Modulo per la presentazione delle osservazioni per i piani/programmi/progetti sottoposti a procedimenti di valutazione ambientale di competenza statale

ID: Codice procedura (ID_VIP/ID_MATTM): 12691

“Progetto di un impianto eolico denominato "Pitigliano" ubicato nei comuni di Pitigliano (GR) e Sorano (GR) costituito da 20 (venti) aerogeneratori di potenza nominale 7,0 MW per un totale di 140,0 MW con relative opere connesse ed infrastrutture indispensabili”

TESTO DELLE OSSERVAZIONI

Immagine 1. Vincoli ex art. 136 del CBC dal PIT della Regione Toscana e zona approssimativa dove è progettato l'impianto industriale.

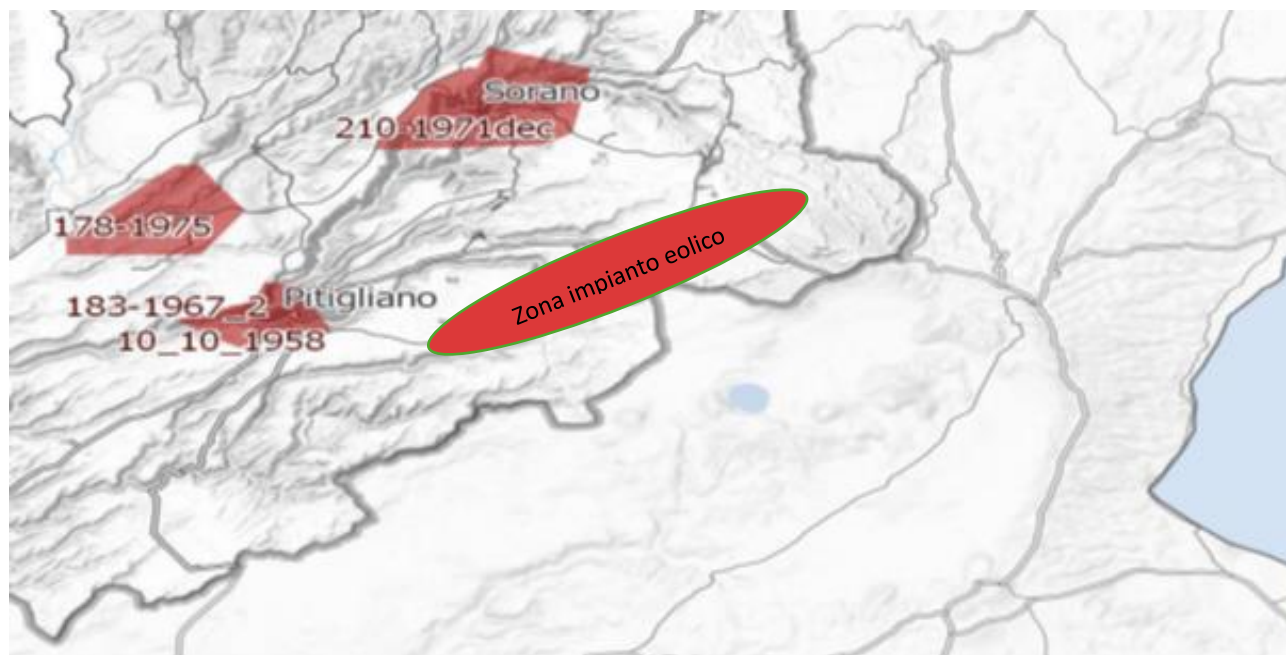
Inoltre, come sostiene la Proponente parte dell'impianto si verrebbe a trovare a 3,5 km dal centro abitato di Sorano. Infatti, tre degli aerogeneratori WTG 08, 09, 10 sono addirittura all'interno delle fasce di rispetto dei 3 km del suo vincolo paesaggistico di notevole interesse pubblico ex art 136 del CBC. Si evidenzia che così si crea

un'ulteriore incompatibilità con la tutela del Paesaggio.

Immagine 3. Cumulo di una parte di impianti eolici, fotovoltaici e geotermici industriali in progettazione ed esistenti intorno all’eolico industriale “Pitigliano”.

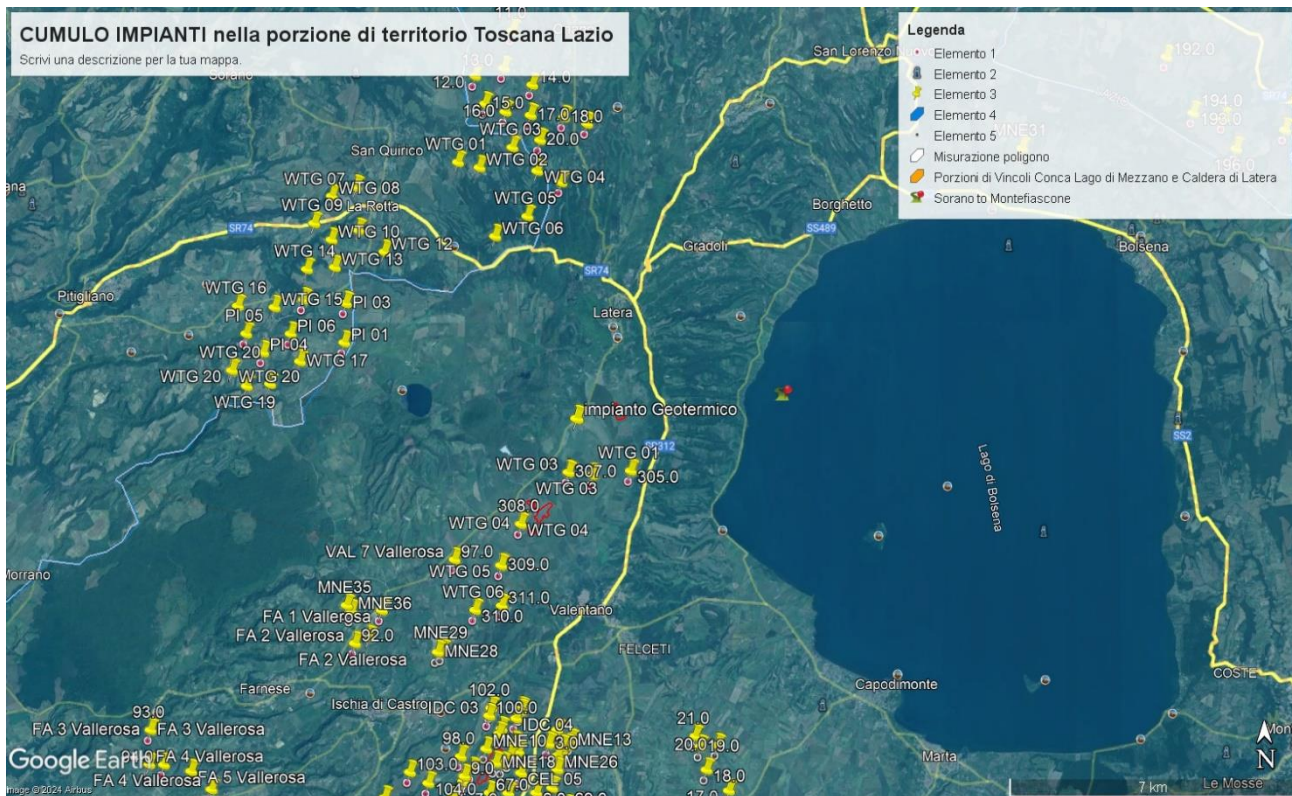
Beni Culturali “*Ambito paesaggistico, geologico e geomorfologico dell’orlo della caldera di Latera ...*” Non vengono nemmeno citati gli impianti eolici in progetto al MASE, il “Rempillo” (6 aerogeneratori) e un altro in verifica amministrativa di 14 aerogeneratori e 72, 6 MW. Ad oggi nei territori di Pitigliano, Sorano e in quello limitrofo potenzialmente potrebbero essere insediati 40 aerogeneratori alti 200 metri e larghi 170. Ma la proponente non cita neanche altri impianti che creerebbero il cumulo e quindi maggiore impatto. Infatti, sul territorio della “Città del Tufo” (Sorano e Pitigliano) impatterebbero anche l’impianto eolico “Montarzo” di Onano con 13 aerogeneratori con le dimensioni ricordate, l’altro eolico industriale nel territorio di Valentano con sette aerogeneratori (stesse dimensioni), gli impianti di Farnese con un minieolico di 3 Torri alte 60 metri già installate in località Poggio del Crognolo e l’impianto eolico industriale “Vallerosa” (7 aerogeneratori alti 200 metri e larghi 158 metri) in procedura VIA presso la Regione Lazio. Inoltre, altri impianti del minieolico già presenti a Valentano, Cellere e Piansano e due progetti eolici industriali con le stesse dimensioni (200 m x 170 m) nel Comune di Ischia di Castro. La valutazione del cumulo non prende neanche in considerazione gli impianti industriali di fotovoltaico e agrivoltaico in progetto a Farnese, Valentano, Ischia di Castro, Cellere. L’impianto geotermico in procedura Via al MASE, progettato nella Caldera di Latera. Quindi è stata effettuata una valutazione del potenziale impatto cumulativo non veritiera a dispetto di quanto affermato dalla proponente che sostiene di aver preso in considerazione uno spazio di 10 km intorno al suo impianto per gli impatti che si creerebbero.

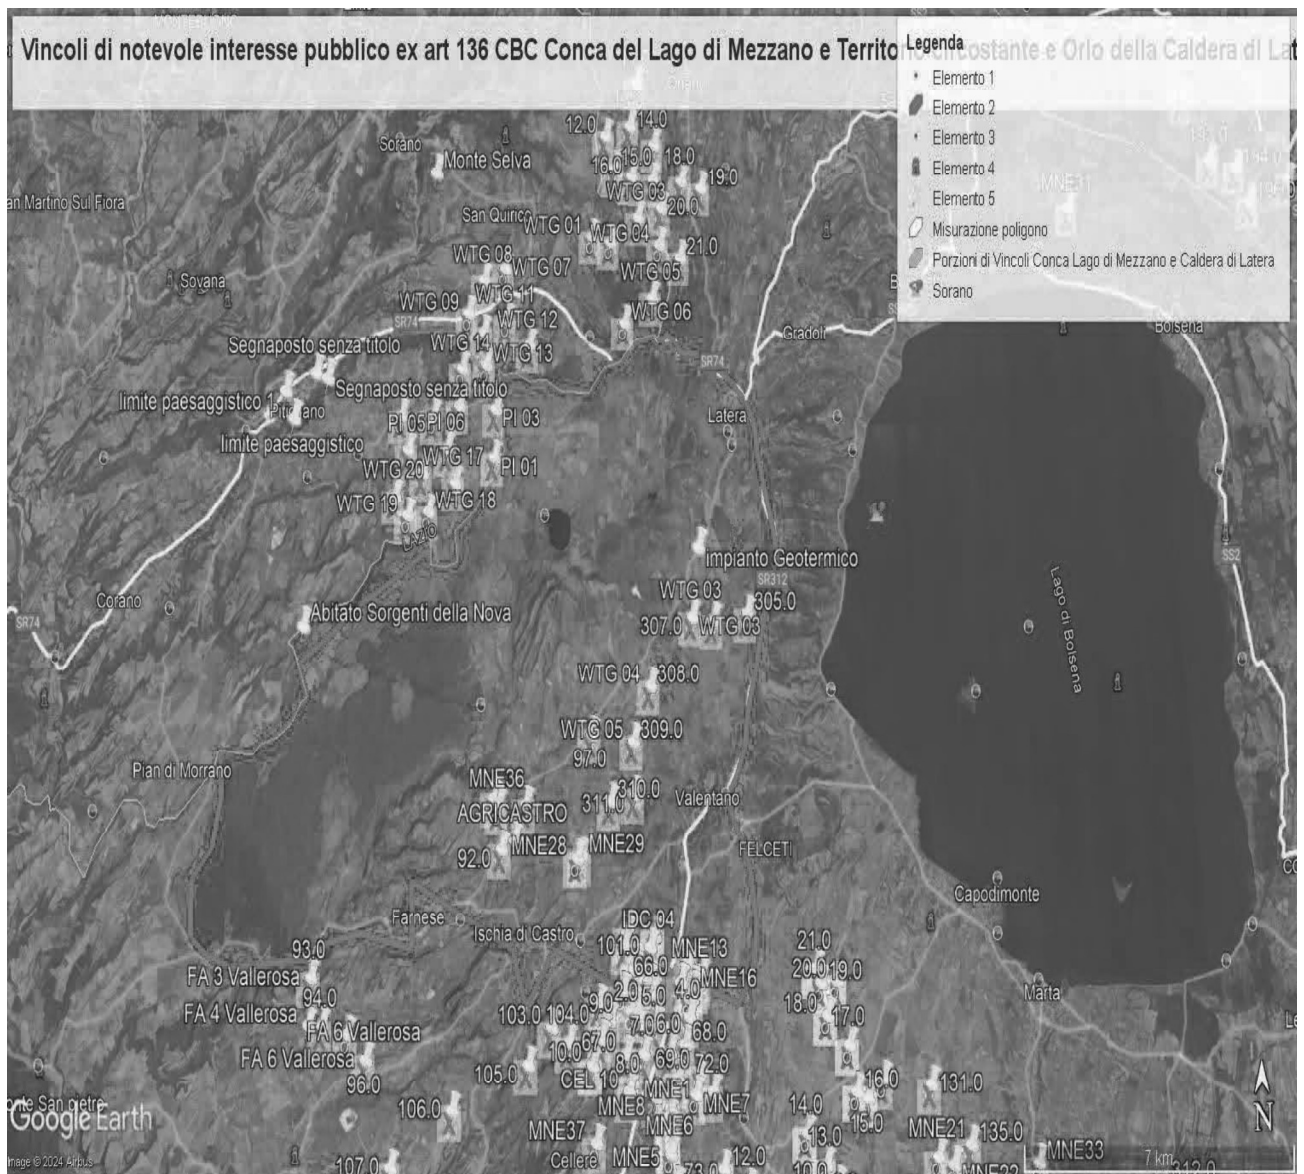
Al contrario si evidenzia che l'impianto eolico industriale citato non solo ricadrebbe con tutti e 20 gli aerogeneratori all'interno delle fasce di rispetto di 3 km di due vincoli paesaggistici di notevole interesse pubblico esistenti nella Regione Lazio e con una parte di essi nel vincolo paesaggistico del Centro abitato di Sorano (GR) quindi in aree non idonee all'installazione di impianti di energia rinnovabile. Addirittura, alcuni aerogeneratori sarebbero ubicati a poche centinaia di metri dai perimetri dei due vincoli paesaggistici laziali ex art 136 del CBC.

IMMAGINE n. 3 Impianto eolico industriale "Pitigliano" e distanze aerogeneratori dai Vincolo "Orlo della Caldera di Latera.

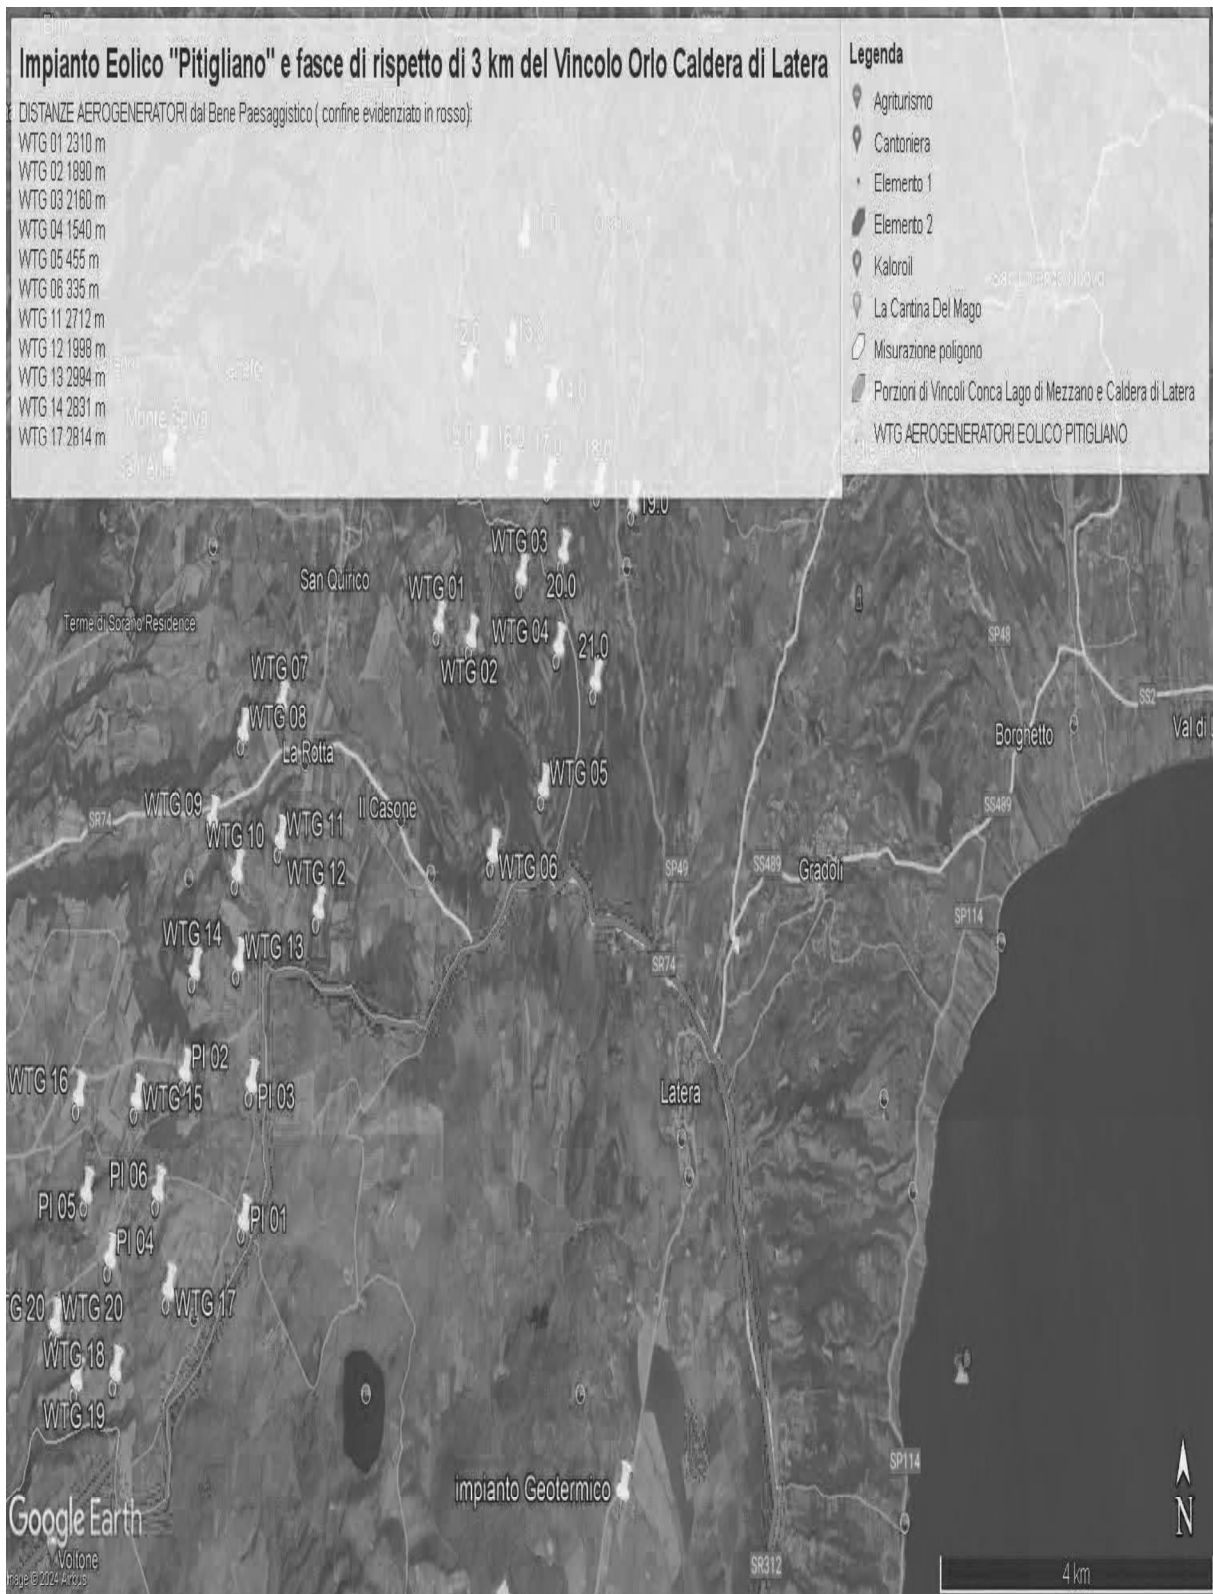
Come è illustrato nell'immagine si ribadisce che l'impianto industriale "Pitigliano" ricade completamente all'interno delle fasce di rispetto dei due vincoli di notevole

interesse pubblico e lambisce quelle di un terzo vincolo e quindi come affermato dal Consiglio di Stato nelle sentenze citate, l'impianto è insediato in area non idonea ai sensi dell'art. 20 comma 8 lettera c quater del D.Lgs. n. 199/2021 e ss.mm.ii al contrario di quanto sostiene la proponente.

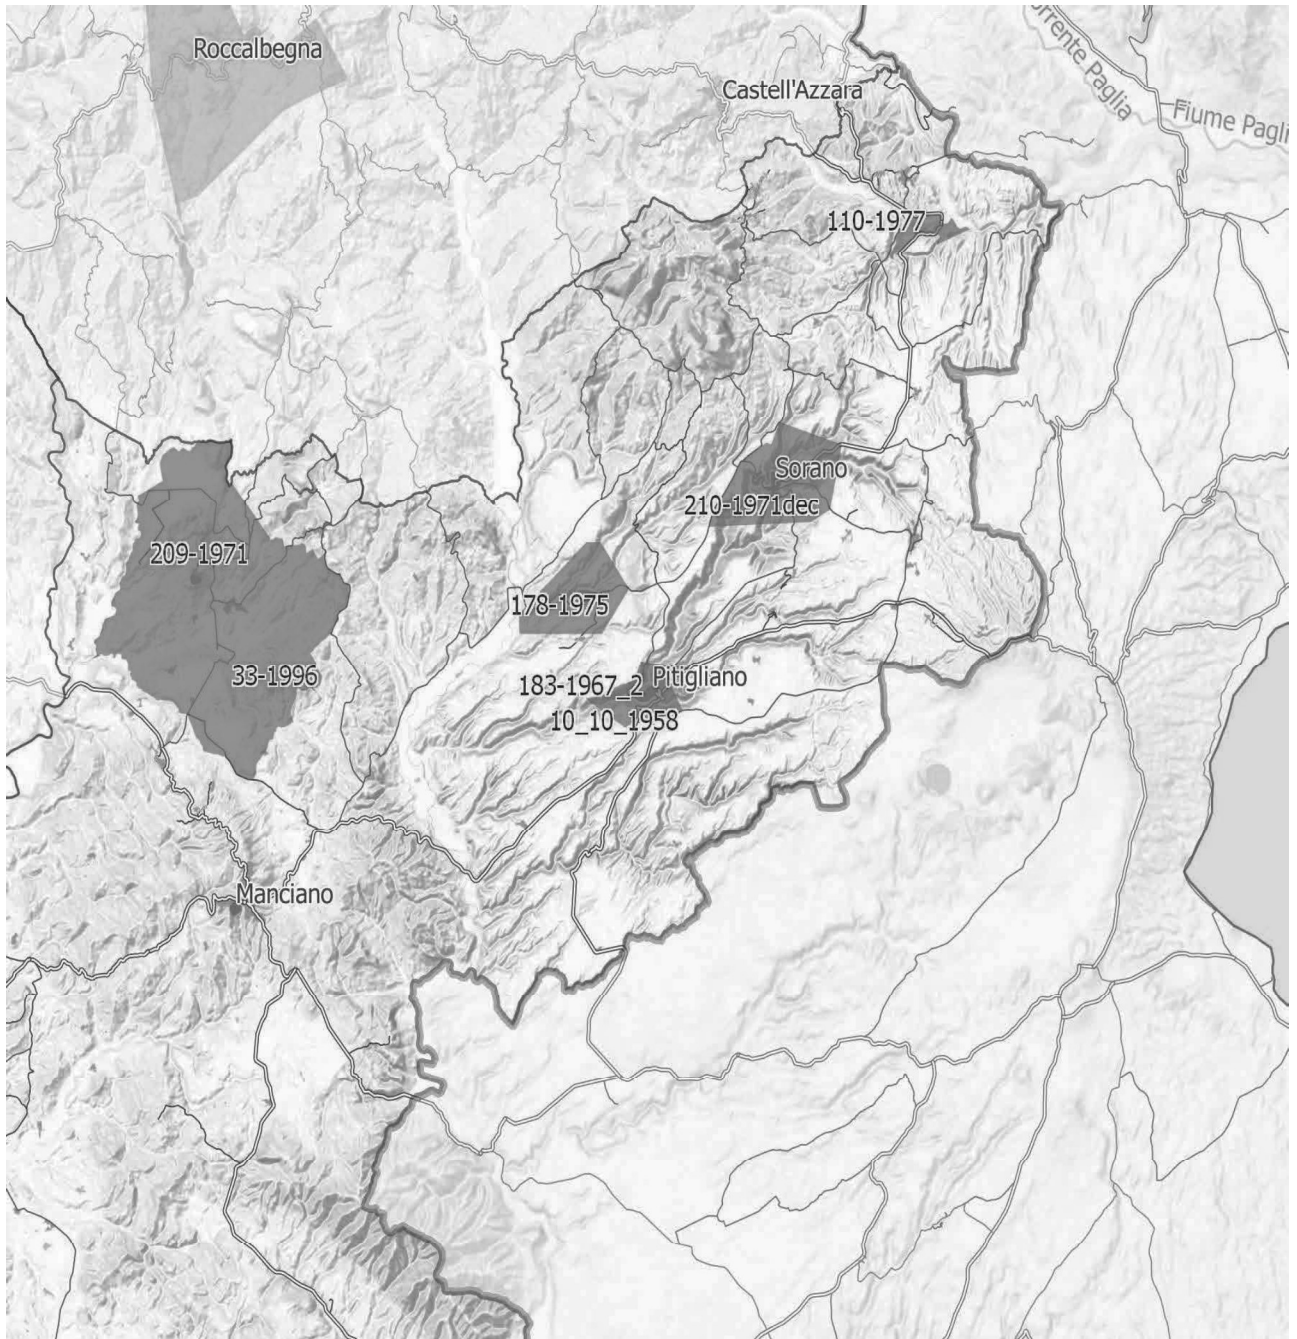
IMMAGINE n. 4 Si evidenzia che i tre aerogeneratori WTG 07, WTG 08 e WTG 09 impattano con il vincolo paesaggistico di notevole interesse pubblico del Centro Storico di Sorano. Il WTG 07 si troverebbe a 2828 m, WTG 08 2504 e WTG 09 2990. Il cavidotto dell'impianto invece impatta in buona parte del Vincolo paesaggistico ex art. 136 del CBC del Centro Storico di Pitigliano.

IMMAGINE n 5. Mappa eolici elaborata dall'Associazione Amici della Terra. La mappa evidenzia il cumulo degli impianti tra Lazio e Toscana.

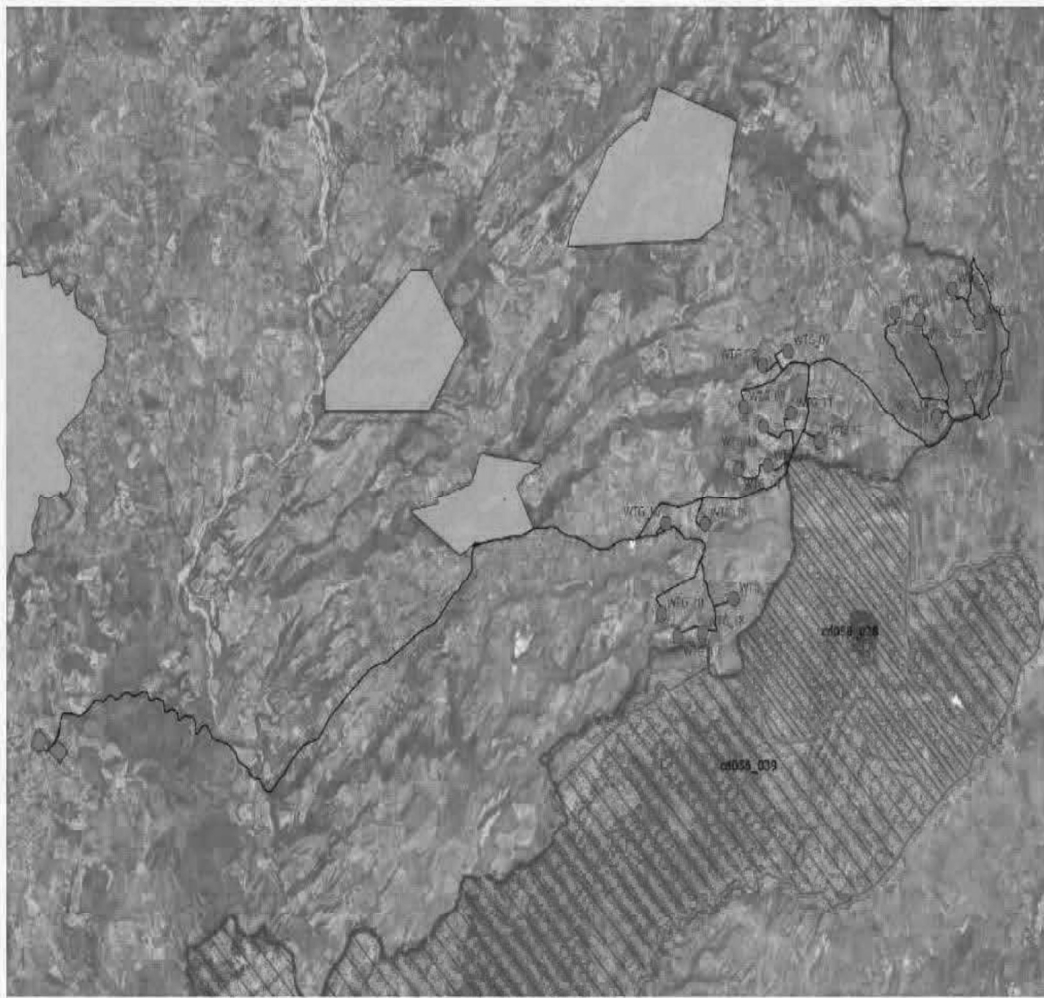
Riguardo al cumulo degli impianti FER, le mappe prodotte dalla proponente riguardano, come già evidenziato, soltanto una parte molto piccola degli impianti FER dell'area intermedia e vasta e in particolare di quelli eolici che contribuiscono a creare un notevole cumulo e la saturazione del territorio tosco laziale. Riguardo al cumulo dei soli impianti eolici si riporta la mappa dell'intervisibilità degli impianti eolici elaborata dall'Associazione nazionale “Amici della Terra”.

Se agli impianti eolici rappresentati qui sopra che non comprendono sia l'impianto eolico Pitigliano e le altre 14 pale del progetto eolico in verifica amministrativa sempre nel territorio di Pitigliano si aggiungono i migliaia di ettari (7000 fin'ora) di territorio occupato dagli impianti fotovoltaici e agrivoltaici e dalle altre tipologie appare chiaro il numero spropositato degli impianti FER nella bassa toscana e nella Tuscia.
